## Detaljregulering for kollektivknutepunkt og innfartsparkering på Flatøy

### Planomtale

PlanID: 1256 2016 0002

Dato: 15.05.2019

Utklipp viser planforslag til høyring.

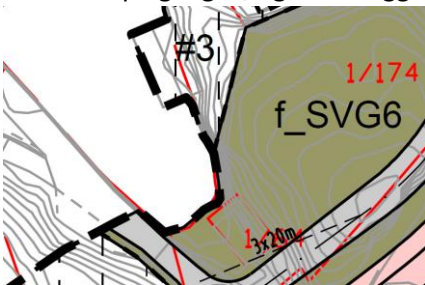
- 6) Etter innspel frå BKK Nett AS er no delar av området som tidlegare var regulert til «*annan veggrunn – grøntareal*» (o\_SVG) endra til «*andre typar bygningar og anlegg*» (o\_BAB). I føresegnene, §3.1, er det også lagt inn tekst som sikrar at køyretøy har tilkomst til nettstasjonen.

Utklipp viser planforslag etter høyring.

Utklipp viser planforslag til høyring.

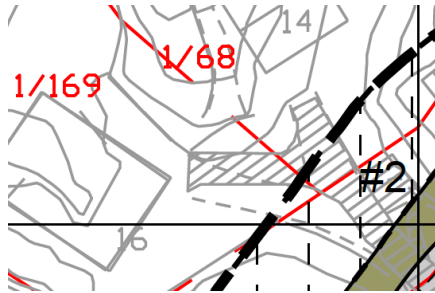
- 8) I nord er plankartet snevra litt inn på austsida. Dette er gjort fordi «*reguleringsplanen for E39 Flatøy-Midtdelar*» ivareteke reguleringsformålet langs E39.

Utklipp viser planforslag etter høyring.

Utklipp viser planforslag til høyring.

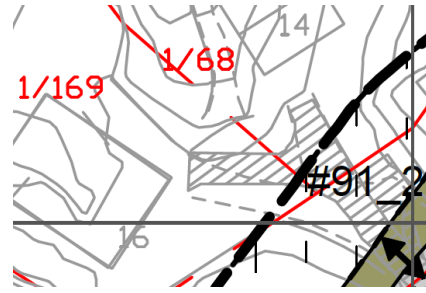
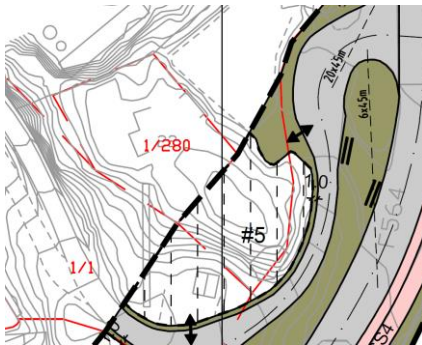
- 9) I føresegnene - veg f\_SV4 - er gnr./bnr. 1/1, 2, 5, 7, 80, 280 og 291 fjerna, fordi det låg inne feil om at desse eigedomane har tilkomst via denne vegen. I plankartet er det her lagt inn pil som framleis sikrar dagens tilkomst til gnr./bnr. 1/68, 169.

Utklipp viser planforslag etter høyring.

Utklipp viser planforslag til høyring.

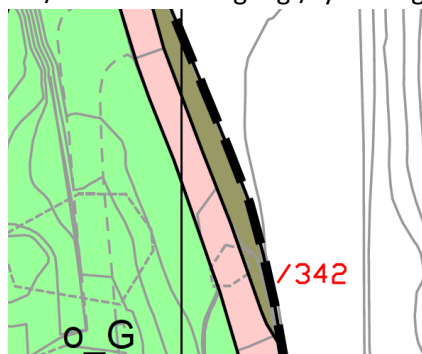
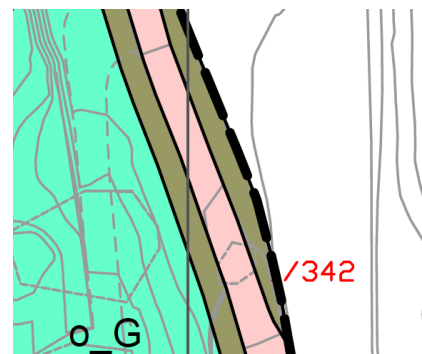
- 11) Sør i planområdet er det lagt inn o\_SVG mellom o\_SGS1 og o\_G. Dette er gjort for å hindre at man går inn i området regulert til grunnstruktur, i forbindelse med bygging og drift/vedlikehald av gang-/sykkelveg.

Utklipp viser planforslag etter høyring.

Utklipp viser planforslag til høyring.

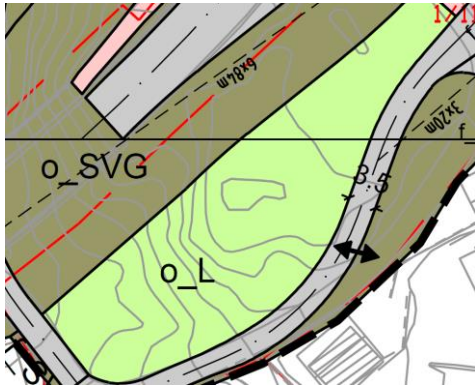
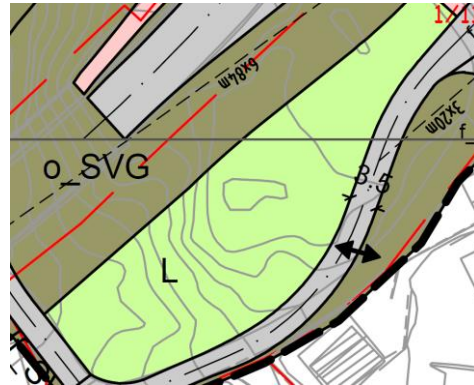
- 12) Sørvest i planområdet er o\_L (LNRF) erstatta av L, fordi dette arealet ikkje er offentleg men privat. I føresegnene, §6.1, er det her også lagt inn tekst om at kommuneplanen føresegner og plan- og bygninglovens regler er gjeldande.

Utklipp viser planforslag etter høyring.

Utklipp viser planforslag til høyring.

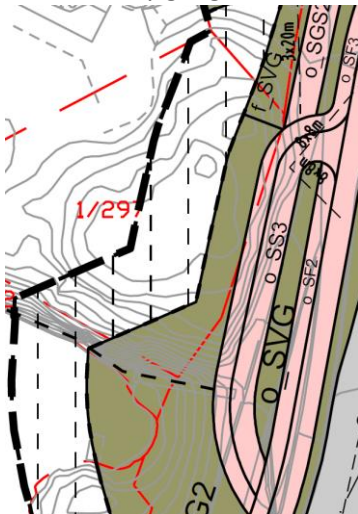
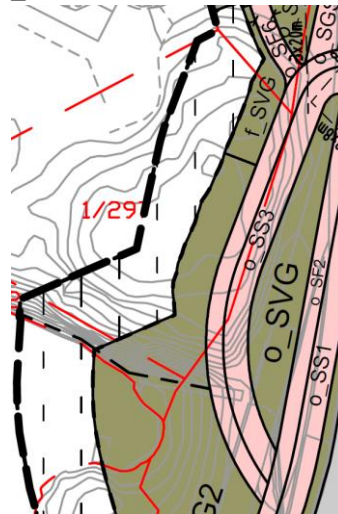
- 13) Fråviksgruppa hjå Statens vegvesen har gjeve tilbakemelding om at gang- sykkelvegen som er planlagt å gå i kulverten under fylkesvegen, mellom terminalen og vestsida av planområdet, har for knapp horisontalkurveradius. o\_SS3 er derfor endra slik at den dreiar litt lengre ut mot sjøen og samtidig møter o\_SF3 litt lengre mot nord. Dette har igjen ført til at o\_SGS2 får brattare stigning. For å få en alternativ gangtrase med mindre stigning så er det i tillegg etablert en ny gangtrase med mindre stigning, o\_SF6.

Utklipp viser planforslag etter høyring.

Utklipp frå støyrapport til høyring.

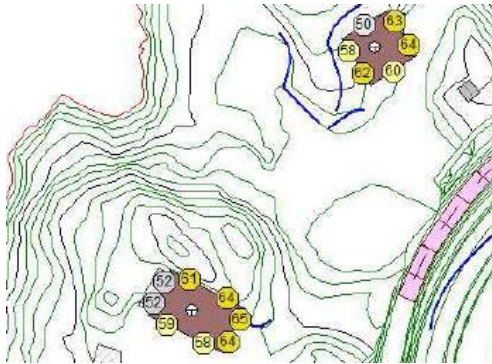
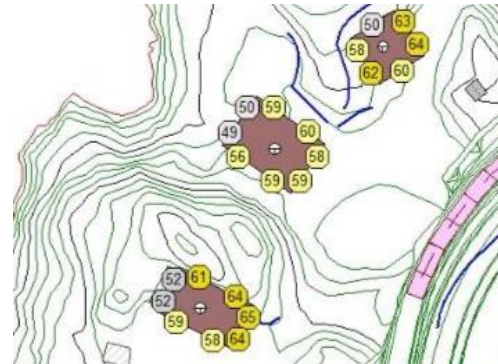
15) Det viste seg at våningshus på gnr. 1 bnr. 169 ikkje var tatt med i grunnlagskartet for berekningar i støyrapporten. Det er no lagt inn berekna støynivå for det aktuelle huset.

Utklipp frå støyrapport etter høyring.
